Anregungen aus der Öffentlichkeit (Offenlage)

Stellungnahme im Rahmen der Offenlage zum Flächennutzungsplan 45. Änderung,
Bebauungsplan Nr. 20 d "Auf dem Steinbüchel" Teil 2, 15. Änderung und Ergänzung, i.d.F. vom
07.05.2009

Einspruch zum Bebauungsplan Nr. 20 d – Teil 2 „Auf dem Steinbüchel“, 15. Änderung und zum
Flächennutzungsplan der Stadt Meckenheim, 45. Änderung „Rahmenkonzeption Merl-Steinbüchel“

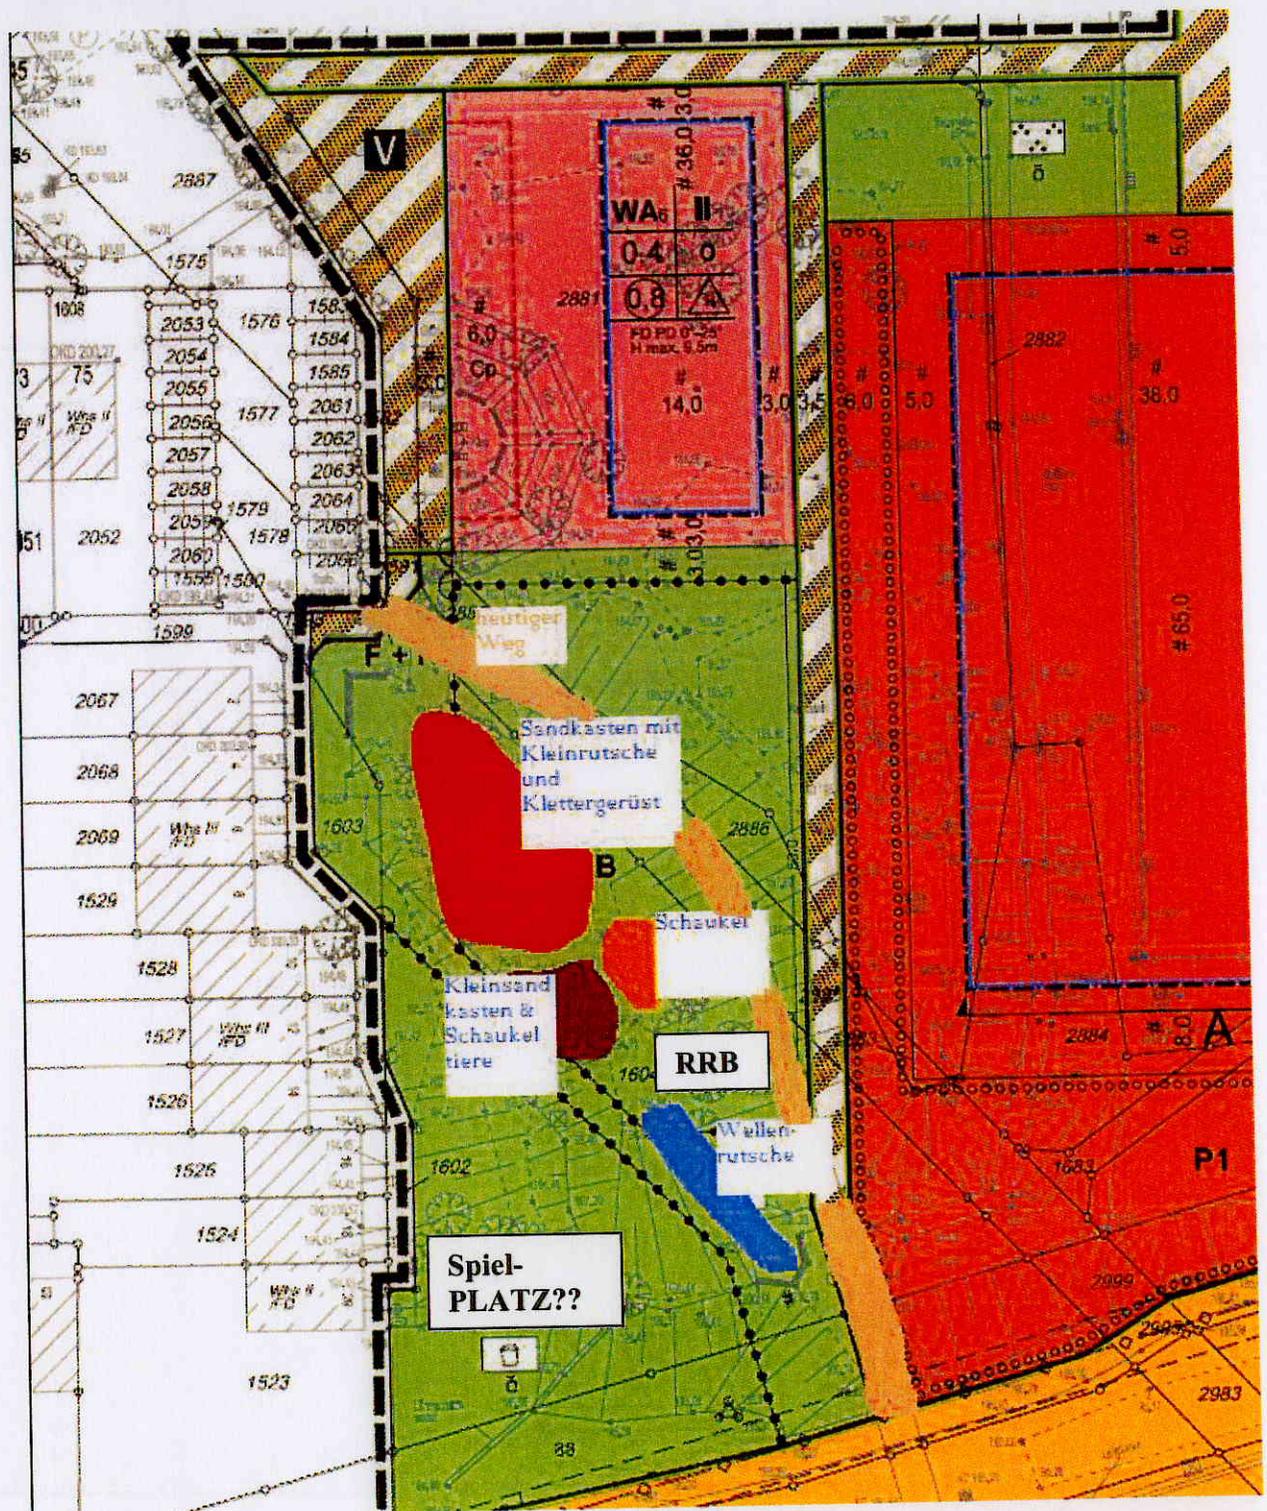
- a) **Auch wenn wir über die Verlegung der Regenrückhaltebecken (RRB) mehrfach diskutiert haben, so gefällt mir die vorgelegte Lösung nach wie vor überhaupt nicht.** Die Notwendigkeit des RRB steht für mich mittlerweile außer Zweifel, die in der Diskussion aufgebrachten Argumente habe ich verstanden, sie scheinen mir jedoch im Wesentlichen auf „wir müssen die 6 Grundstücke (nördlich des RRB) zum Bau von Häusern einplanen, damit die Kosten für die Stadt ausgeglichen werden können“ hinzudeuten. **Ich möchte Sie dringend bitten, eine realistische Kosten-/Nutzen-Abschätzung der geplanten und der von mir vorgestellten Lösung als Gegenüberstellung zu erarbeiten und aktiv auf den Rat zuzugehen, damit der Bau von Häusern nördlich des RRB ersatzlos entfallen kann.** Ich selbst werde mich gerne ebenfalls bei den Ratsfraktionen dafür einsetzen. Dann wäre, so wie ich das verstehe, der Weg frei für eine wirklich gute Lösung, die ich skizzieren und begründen möchte: Sollten Sie es schaffen, dass die Bebauung nördlich des RRB nicht erforderlich ist oder nur in erheblich verringertem Maße („jedes Haus weniger steigert die Qualität der Lösung“), könnte das RRB insgesamt deutlich weiter nach Norden verlegt werden. Damit würde es nicht nur näher an den Einleitungspunkt im Wendebereich Uhlenstraße/Fichtenweg heran gelegt (Kostensparnis!), auch dem Lärmschutz für die Häuser am Wendebereich würde durch eine entsprechende Gestaltung des RRB ausreichend genüge getan.

- 1) Ausschnitt aus dem vorgelegten Bebauungsplan aus dem Ratsinfosystem (V_2009_00573) vom 21.04.2009, auf dem sowohl die Lage des RRB und des Spielplatzes gemeinsam mit der vorhandenen Anlage, Hangneigung und Wegführung zu erkennen ist (mit der (grob) eingezeichneten heutigen Ausstattung und Lage der Spielgeräte). Man sieht, dass der Spielplatz in der heutigen Form **vollständig (!!)** vom Regenrückhaltebecken überlagert wird. Die begrünte Anlage in der „hintersten Ecke“ soll als Spielplatz ausgewiesen werden! Das IST KEIN SPIELPLATZ mehr! ☹

Durch das notwendige Regenrückhaltebecken an dieser Stelle wird der bestehende Spielplatz in seiner Fläche reduziert und weiter in Richtung Süden konzentriert. Ziel ist hierbei, nach Möglichkeit die vorhandenen und intakten Spielgeräte umzusetzen und somit weiter zu verwenden. Eine Verlagerung des Regenrückhaltebeckens in Richtung Norden (Grundschulgelände) scheidet auch aus, da aus städtebaulicher Sicht hier durch die geplante Häuserzeile eine Raumkante erzeugt werden soll, die zusammen mit der Nordfassade des geplanten Lebensmittelmarktes, der Westfassade des neuen Baukörpers innerhalb des Mischgebietes sowie der bestehenden Gebäude der Grundschule ein Ensemble um eine neue Platzsituation bilden sollen. Dieser Platz ist ein wesentliches Element der neuen Struktur des Nahversorgungszentrums Merl-Steinbüchel. Folglich ist hier eine Belegung des Standortes auch durch eine zusätzliche Wohnnutzung geplant. Vor diesem Hintergrund ist die Festsetzung des Allgemeinen Wohngebietes südlich des Grundschulgeländes begründet. Durch die Anordnung des neuen Lebensmittelmarktes südlich des Kirchgrundstückes wird eine klare Wegeachse zur Heroldpassage geschaffen. Vor der Heroldpassage und Kirche weitet sich

Durch das notwendige Regenrückhaltebecken an dieser Stelle wird der bestehende Spielplatz in seiner Fläche reduziert und weiter in Richtung Süden konzentriert. Ziel ist hierbei, nach Möglichkeit die vorhandenen und intakten Spielgeräte umzusetzen und somit weiter zu verwenden. Eine Verlagerung des Regenrückhaltebeckens in Richtung Norden (Grundschulgelände) scheidet auch aus, da aus städtebaulicher Sicht hier durch die geplante Häuserzeile eine Raumkante erzeugt werden soll, die zusammen mit der Nordfassade des geplanten Lebensmittelmarktes, der Westfassade des neuen Baukörpers innerhalb des Mischgebietes sowie der bestehenden Gebäude der Grundschule ein Ensemble um eine neue Platzsituation bilden sollen. Dieser Platz ist ein wesentliches Element der neuen Struktur des Nahversorgungszentrums Merl-Steinbüchel. Folglich ist hier eine Belebung des Standortes auch durch eine zusätzliche Wohnnutzung geplant.
